Keuringsverslag van een elektrische laagspanning- en zeer lage spanningsinstallatie

NIET CONFORM

Straatnaam	Haantjeslei
Huisnummer	15
Busnummer	3
Postcode	2018
Gemeente	Antwerpen
Land	België

Controlebezoek van een oude huishoudelijke elektrische installatie van een wooneenheid bij verkoop op vraag van de verkoper volgens (KB 08/09/2019) - AREI Boek 1- 8.4.2. en 8.2.1. en 4.2.4.3.

Afbeelding schakel- en verdeelbord:

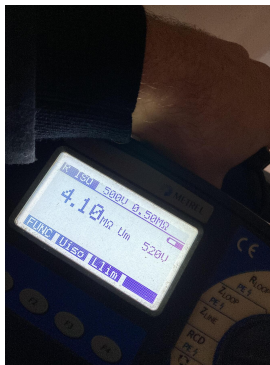
I5.09 De genaakbare, naakte onder spanning staande delen zijn onvoldoende afgeschermd. (Boek 1 Afdeling 5.1.4. en 4.2.2.3.)

I6.02 Een algemene differentieelschakelaar met een nominale stroom (I_n) van minstens 40A en een gevoeligheid van maximum 300mA dient geplaatst te worden. (Boek 1 Onderafdeling 4.2.4.3. en 5.3.5.1.)
